**SISTEMA DE PROTEÇÃO CONTRA DESCARGAS
ATMOSFÉRICAS (SPDA)**

**NESTLE NORDESTE ALIMENTOS
E BEBIDAS LTDA**

**RELATÓRIO TÉCNICO 001
INSPEÇÃO VISUAL NO SPDA**

Código do documento: RT-10312-001

Figuras 03 e 04: Sistema encontrado no momento desta inspeção.

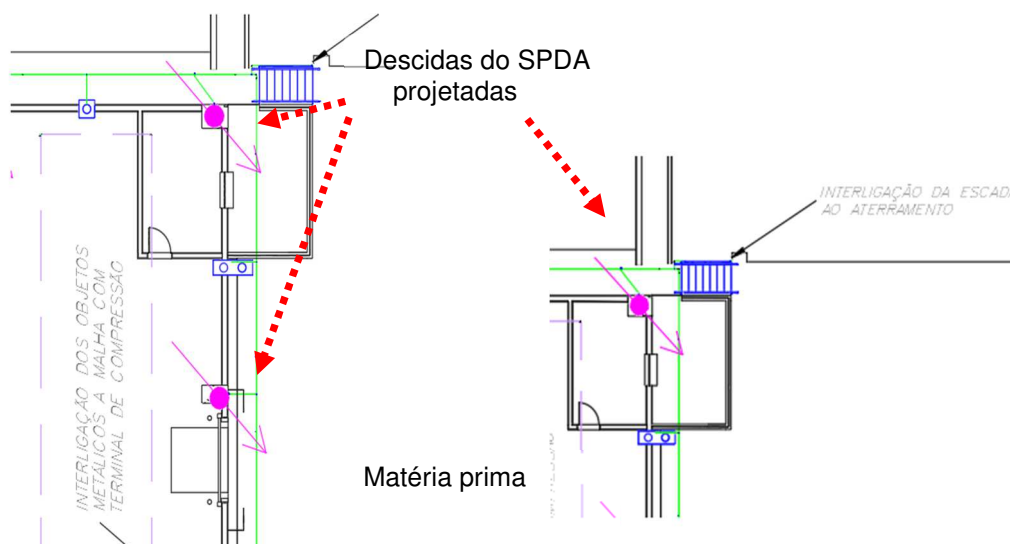
Para os locais supracitados a cobertura desta área ainda está em fase de construção e em consequência o sistema captor identificado nas plantas VG-02-SPD-DE-A001, VG-02-SPD-DE-B001, VG-02-SPD-DE-C001, ainda não foi instalado. Segue fotos deste sistema no momento da inspeção visual efetuada. Nas figuras a seguir identificamos este subsistema com encontrado.

Figuras 09 e 10: Duas (02) descidas do SPDA projetadas não encontradas.

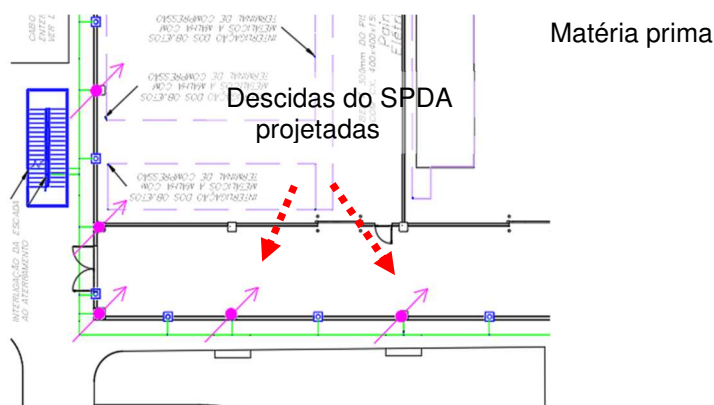
Conforme documentação foram projetadas 83 (oitenta e três) descidas posicionadas no entorno do perímetro desta instalação, de forma a atender ao nível de proteção IV, projetado para esta edificação e calculado em função do seu perímetro, contudo 11 (onze) delas não foram encontradas;

Não Conformidade / Item da NBR 5419-3:2015/Er1.2018	Ação a ser tomada	Nível Crítico
01- PRODUÇÃO/PRODUTO ACABADO/MATÉRIA PRIMA		
Descidas projetadas neste local não foram encontradas, ocasionando vãos superiores aos identificados na tabela 04 e ao item 7.5 da NBR 5419-3:2015/Er1.2018.	Implantar descidas do SPDA projetadas neste local, de forma a atender a tabela 04 da NBR 5419-3:2015/Er1.2018.	C1
Foram encontradas algumas descidas do SPDA em trechos em perfil de alumínio com seção #70mm² construídas de forma não retilínea, em não conformidade com o Item 5.3.4 da NBR 5419-3:2015/Er1.2018	Recompor as descidas do SPDA construídas em perfil de alumínio nos vãos que apresentam curvas, posicionando-as de forma retilínea na alvenaria.	C1
Foram encontrados trechos da malha de aterramento expostas ao nível do solo, em desacordo com item 5.4.3 da NBR 5419-3:2015/Er1.2018	Enterrar adequadamente trecho da malha de aterramento que se apresenta exposta no piso.	C1

Figura 20: Quatro (04) descidas do SPDA projetadas não encontradas.

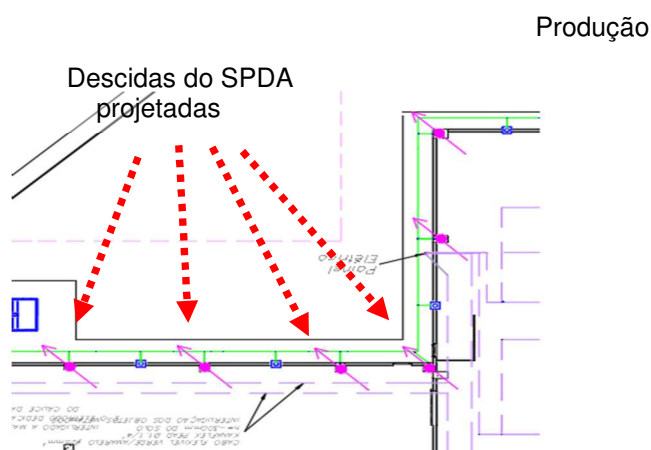
Figuras 18 e 19: 04 (quatro) descidas do SPDA projetadas não encontradas.

Figura 21: Derivações das descidas do SPDA construídos de forma não retilínea.

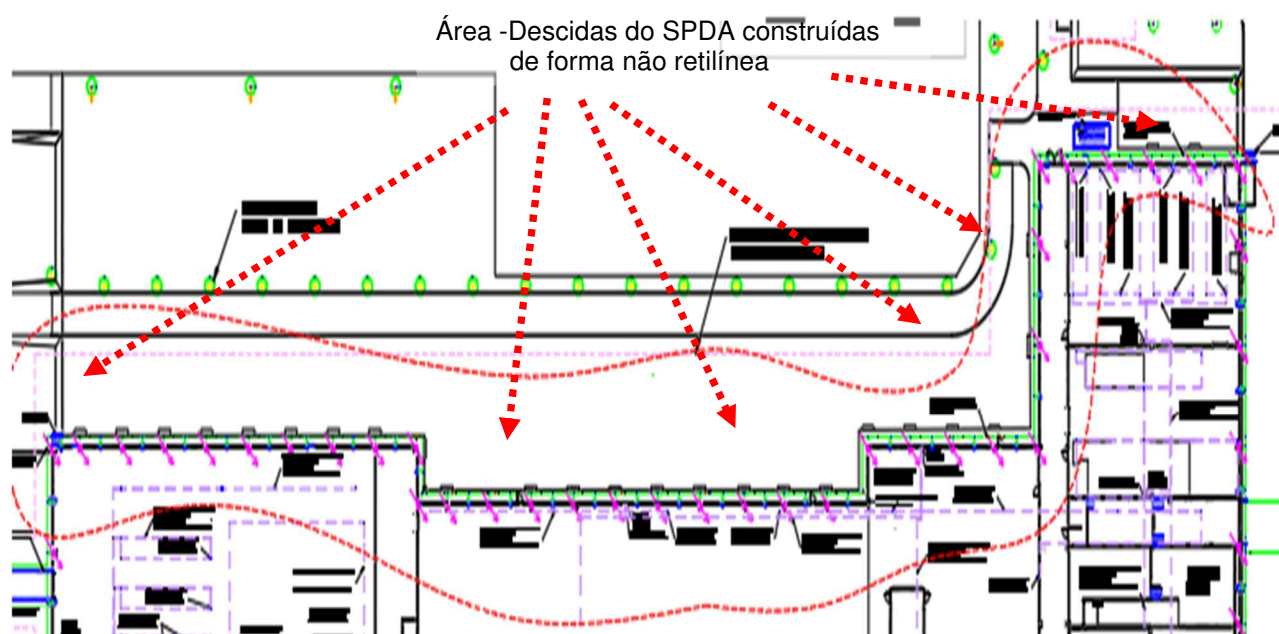
Para os elementos do sistema de descidas, foram encontrados pontos construídos por perfil de alumínio com secção #70mm² junto a base dos pilares e com derivações para a cobertura, que foram executados de forma não retilínea em desacordo com o item 5.3.4 da NBR 5419-3:2015/Er1. 2018. Nas figuras a seguir identificamos o croqui desta área e algumas fotos deste arranjo como visualizado nesta inspeção.

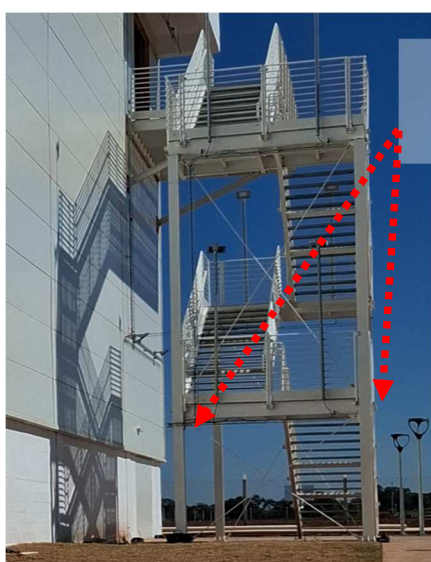
Existem elementos metálicos projetados localizadas nas proximidades da edificação que não estão incorporados ao SPDA conforme a indicação de projeto, como exigido pelos itens 6.2 e 7.5 da NBR 5419-3:2015/Er1.2018. Nas figuras a seguir ilustramos a situação mencionada.

Aterrar/Interligar elementos metálicos ao SPDA conforme projeto

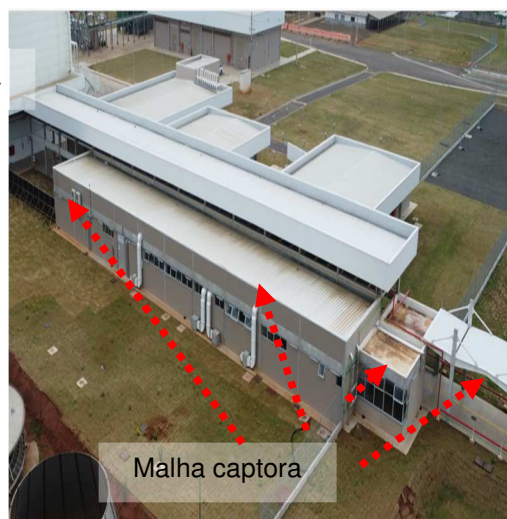
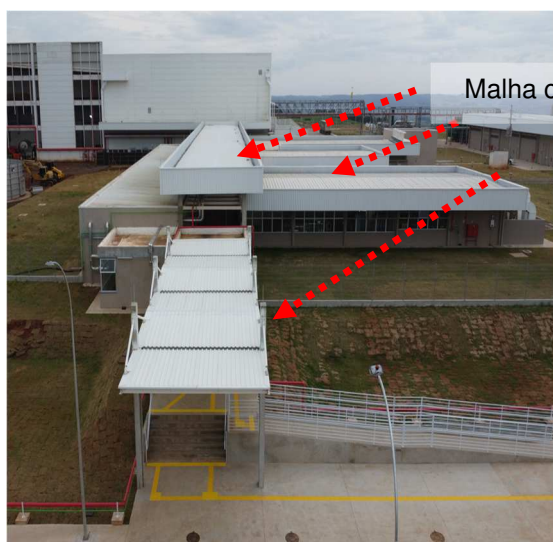
A malha captora projetada neste local foi concebida utilizando-se de trechos em perfil de alumínio com secção #70mm² posicionada em parte da cobertura desta área, aliado a 72 (setenta e dois) terminais aéreos, com altura de 60cm, todos distribuídos sobre a malha captora projetada.

Nesta inspeção visual verificou-se que 03 (três) terminais aéreos projetados não foram encontrados em desacordo com o item 7.5 da NBR 5419-3:2015/Er1.2018

Não Conformidade / Item da NBR 5419-3:2015/Er1.2018	Ação a ser tomada	Nível Crítico
02- PRÉDIOS D,E,F,G,Z		
Não foram encontrados 03 (três) pontos preferencias para as descargas atmosféricas (terminais aéreos) projetados na cobertura da edificação, em não conformidade com o Item 5.2.1 e 7.5 da NBR 5419-3:2015/Er1.2018	Instalar os 03 (três) terminais aéreos faltantes conforme orientação do projeto existente desta área.	C1
Descidas projetadas neste local não foram encontradas, ocasionando vãos superiores aos identificados na tabela 04 e ao item 7.5 da NBR 5419-3:2015/Er1.2018.	Implantar descidas do SPDA projetadas neste local, de forma a atender a tabela 04 da NBR 5419-3:2015/Er1.2018.	C1
Ensaio elétrico, apresentaram trechos de descontinuidade na malha de aterramento medida entre as descidas nesta área. Item 5.4.2 da NBR 5419-3:2015	Adequar subsistema de aterramento, de forma a promover anel externo a estrutura a ser protegida, este identificado em planta.	C1

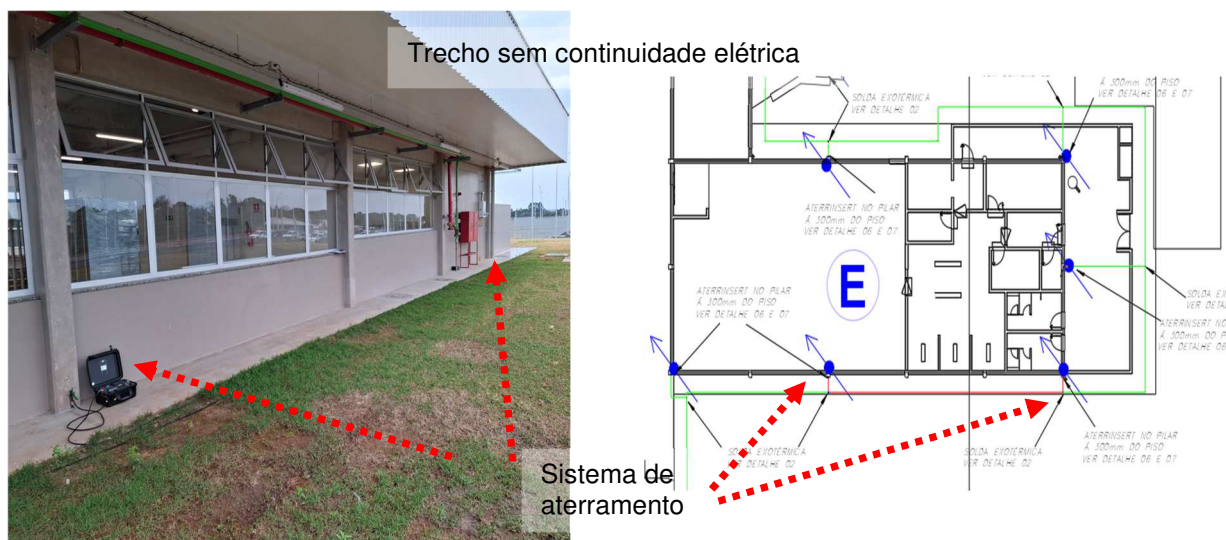
Conforme documentação foram projetadas 34 (trinta e quatro) descidas posicionadas no entorno do perímetro desta instalação, de forma a atender ao nível de proteção IV, projetado para esta edificação e calculado em função do seu perímetro, contudo 09 (nove) delas não foram encontradas;

Vale salientar que para o nível IV calculado para esta área seriam necessárias pelo menos 30 (trinta descidas), contudo existem descidas projetadas não instaladas, e originados vãos superiores a 20 (vinte) metros entre as descidas construídas, em desacordo com o projeto, e orientações da tabela 04 para esta área. Nas figuras a seguir identificados estes locais.

Figura 60: Terminais aéreos projetados do SPDA na cor laranja não encontradas.

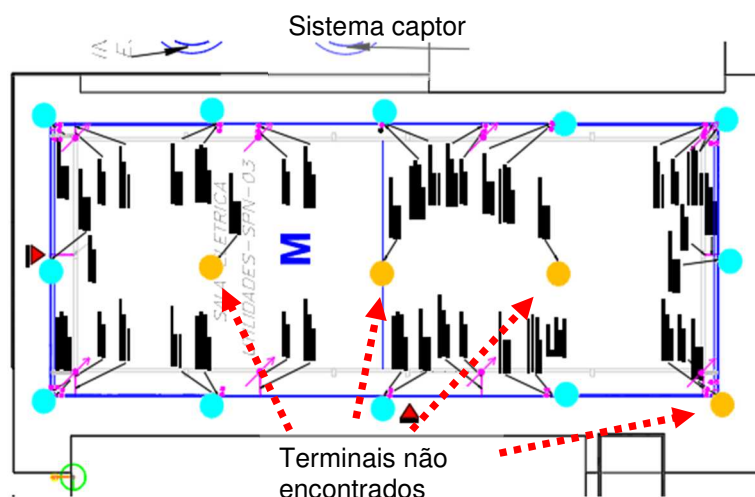
Para esta área o sistema captor instalado não confere com as indicações em plantas. Este arranjo conforme *documentação e inspeção visual* é composto por terminais aéreos, malha captora natural, conforme itens 3.15, 5.2.1, 5.2.2 e 5.2.5 e tabela 03 da NBR 5419-3:2015/Er1.2018.

A malha captora projetada neste local foi concebida utilizando-se da própria cobertura metálica desta área, aliado a 15 (quinze) terminais aéreos, com altura de 60cm, todos distribuídos sobre a malha captora.

03 – PREDIO UTILIDADES/TÉCNICO		
Não foram encontrados 04 (quatro) pontos preferencias para as descargas atmosféricas (terminais aéreos) projetados na cobertura da edificação, em não conformidade com o Item 5.2.1 e 7.5 da NBR 5419-3:2015/Er1.2018	Instalar os 04 (quatro) terminais aéreos faltantes conforme orientação do projeto existente desta área.	C1
Uma das descidas projetadas neste local não foi encontrada, ocasionando vãos superiores aos identificados na tabela 04 e ao item 7.5 da NBR 5419-3:2015/Er1.2018.	Implantar descida do SPDA projetada neste local, de forma a atender a tabela 04 da NBR 5419-3:2015/Er1.2018.	C1
04 -DEPÓSITO DE INFLAMÁVEIS E QUÍMICOS		
Não foram encontrados 02 (dois) pontos preferencias para as descargas atmosféricas (terminais aéreos) projetados na cobertura da edificação, em não conformidade com o Item 5.2.1 e 7.5 da NBR 5419-3:2015/Er1.2018	Instalar os 02 (dois) terminais aéreos faltantes conforme orientação do projeto existente desta área.	C1

Figuras 61 e 62: Uma das descidas do SPDA projetadas não foi encontrada.

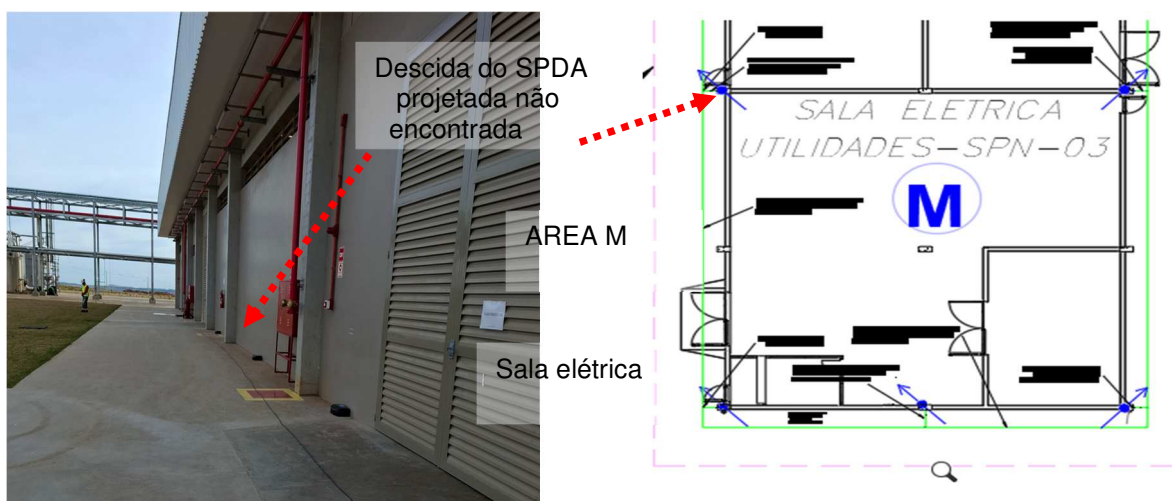
Conforme documentação foram projetadas 08 (oito) descidas posicionadas no entorno do perímetro desta instalação, de forma a atender ao nível de proteção IV, projetado para esta edificação e calculado em função do seu perímetro, contudo uma delas não foi encontrada;

Vale salientar que para o nível IV calculado para esta área seriam necessárias pelo menos 08 (oito descidas), contudo uma das descidas projetadas não está instaladas, e originado vãos superiores a 20 (vinte) metros entre as descidas construídas, em desacordo com o projeto, e orientações da tabela 04 para esta área. Nas figuras a seguir identificados estes locais.

Figura 71: Áreas não construídas, inferior ao arranjo projetado.

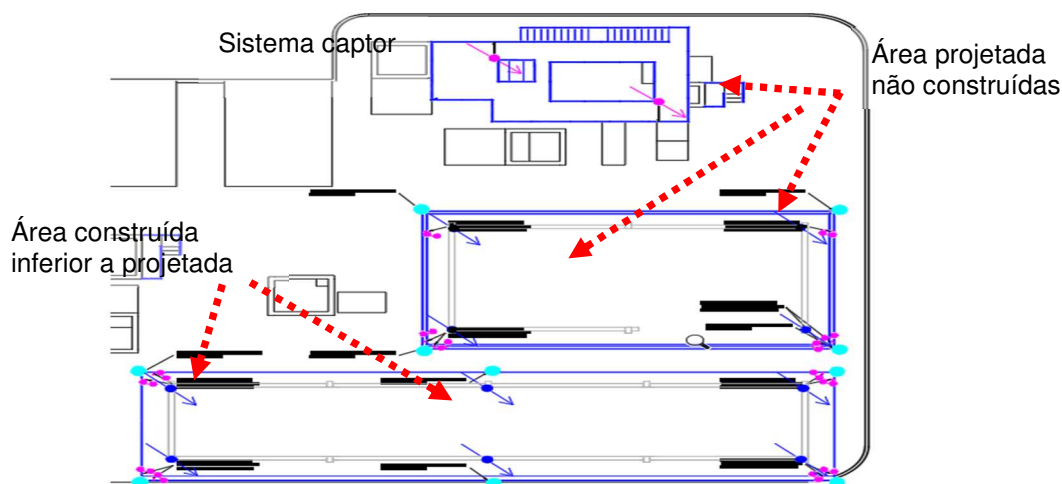
Para esta área o sistema captor instalado não confere com as indicações em plantas. Este arranjo conforme *documentação e inspeção visual* é composto por terminais aéreos, malha captora natural, conforme itens 3.15, 5.2.1, 5.2.2 e 5.2.5 e tabela 03 da NBR 5419-3:2015/Er1. 2018. Um dos prédios do PTAR é menor do que o projetado, as cercas e algumas áreas não foram instaladas ainda, em desacordo com o item 7.5 da norma supra citada.

05 - PTAR		
Algumas áreas projetadas não foram executadas, outra apresentam dimensões construídas inferiores ao projetado em desacordo com o item 7.5 da NBR 5419-3:2015/Er1.2018.	Atualizar planta deste local conforme existente.	C1
Foram encontrados dois (02) pontos preferencias para as descargas atmosféricas (terminais aéreos) na cobertura da edificação não constantes na planta, em desacordo com o item 7.5 da NBR 5419-3:2015/Er1.2018	Identificar em planta os terminais aéreos instalados no sistema de captação existente na cobertura da edificação.	C1
02 (duas) das descidas projetadas neste local não foram encontradas, em desacordo com o item 7.5 da NBR 5419-3:2015/Er1.2018.	Atualizar planta deste local conforme existente.	C1
Ensaio elétrico, apresentaram trechos de descontinuidade na malha de aterramento medida entre as descidas nesta área. Item 5.4.2 da NBR 5419-3:2015	Adequar subsistema de aterramento, de forma a promover anel externo a estrutura a ser protegida, este identificado em planta.	C1

Figura 79: Área construída inferior ao arranjo projetado; 02 (duas) Descidas do SPDA projetadas não foram encontradas

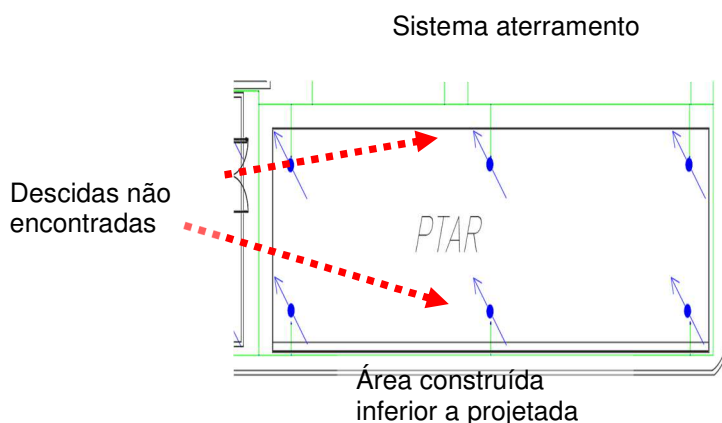
Conforme documentação foram projetadas em um dos PTAR's 06 (seis) descidas posicionadas no entorno do perímetro desta instalação, de forma a atender ao nível de proteção IV, projetado para esta edificação e calculado em função do seu perímetro, contudo 02(duas) delas não foram encontradas, fato decorrente desta área ser construída de forma menor do que a projetada.

Vale salientar que para o nível IV calculado para esta área seriam necessárias pelo menos 04 (quatro descidas), conforme o sistema instalado neste local, contudo em desacordo com o projeto, mas atendendo as orientações da tabela 04 para esta área. Nas figuras a seguir identificados estes locais.

Figura 84: Sistema de aterramento -Trechos em azul sem continuidade elétrica.

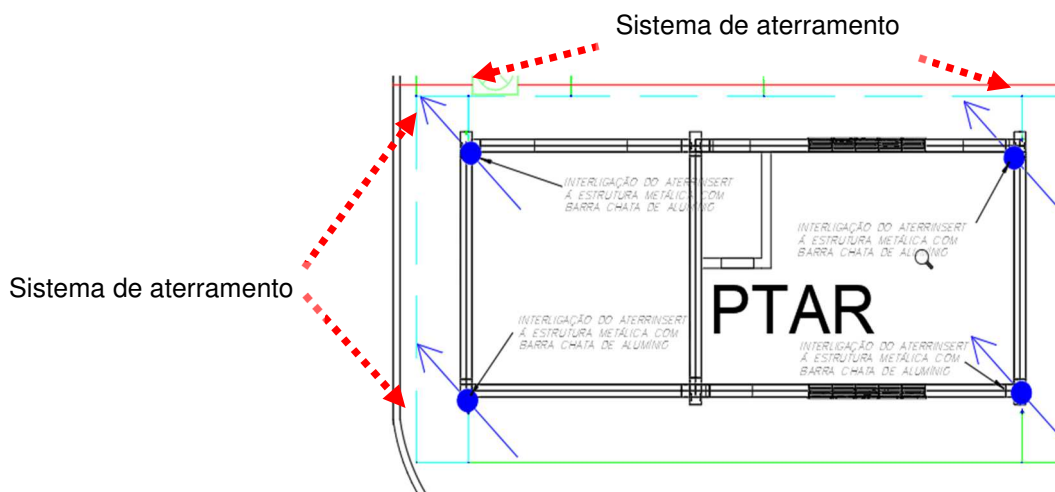
As Hastes de aterramento que foram projetadas não foram confirmadas por estarem enterradas. Vale salientar ainda que no PTAR foram encontrados pontos dos ensaios elétricos efetuadas entre três descidas sem medição de continuidade; Nas fotos a seguir identificamos os trechos onde foi efetuada estes ensaios.
